リサイクル燃料備蓄センター設工認
設 2-参-004
2022 年 5 月 13 日

リサイクル燃料備蓄センター
設計及び工事の計画の変更認可申請書

補正の概要について

リサイクル燃料貯蔵株式会社

第2図 金属キャスクのシール部詳細 (B-2)-①

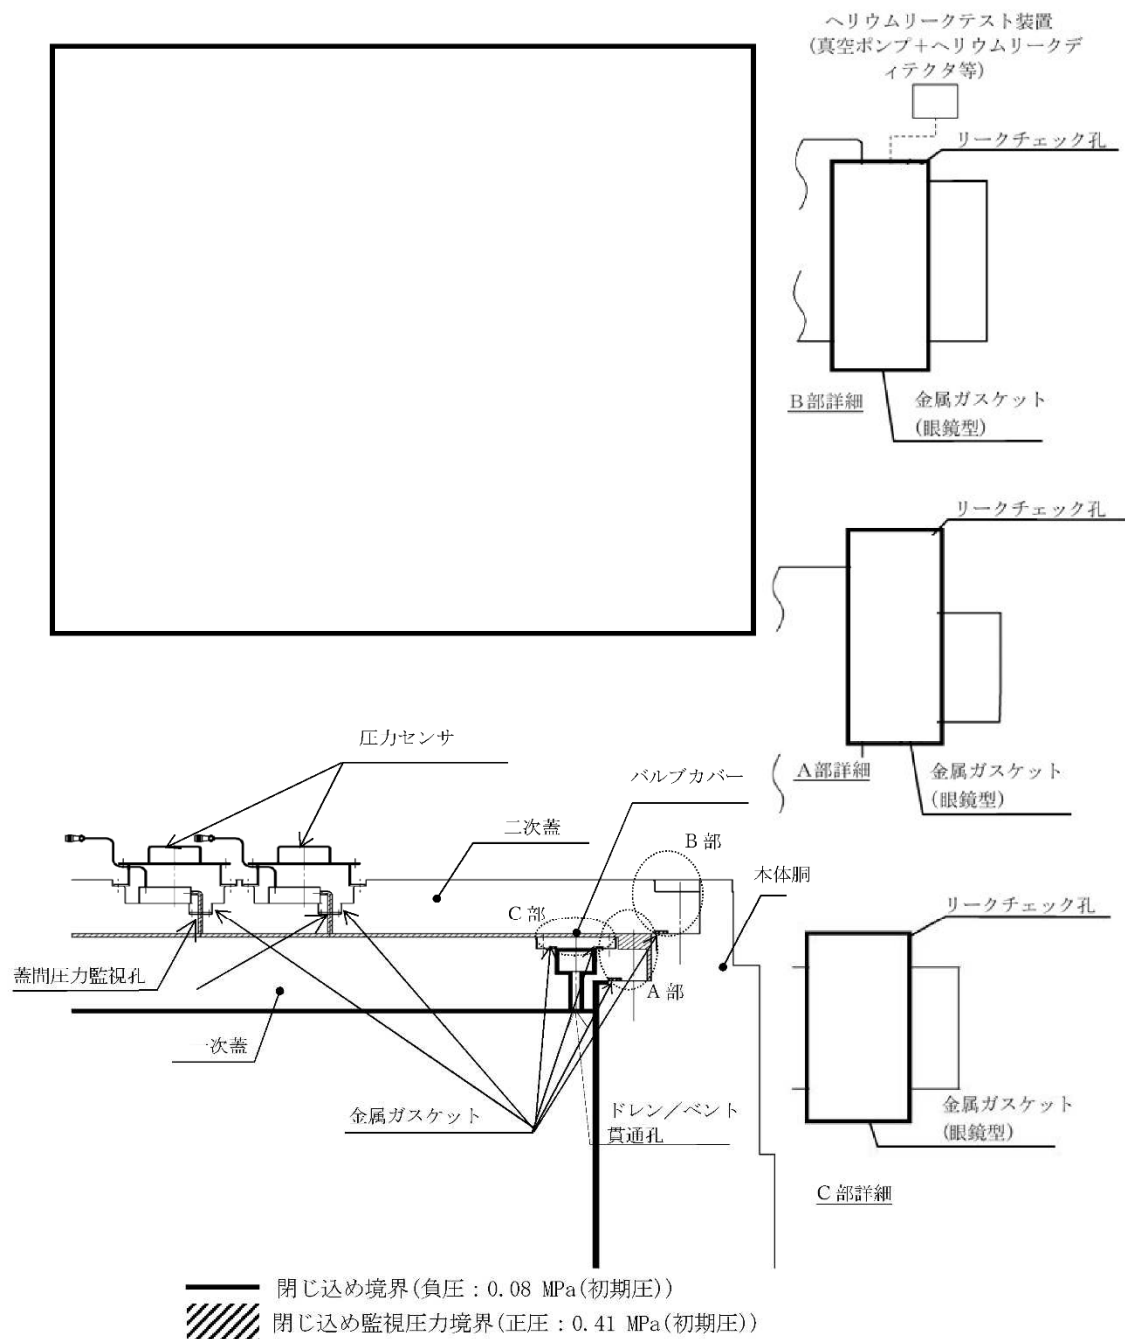
- ① 閉じ込めの検査に用いるリークチェック孔の説明及び図面を追記。

なお、設計貯蔵期間を通じて金属ガスケットが使用済燃料を収納する空間を負圧に維持するための性能を有することを確認できるよう、蓋及び蓋貫通孔のシール部にはリークチェック孔を設ける。 (B-2)-①
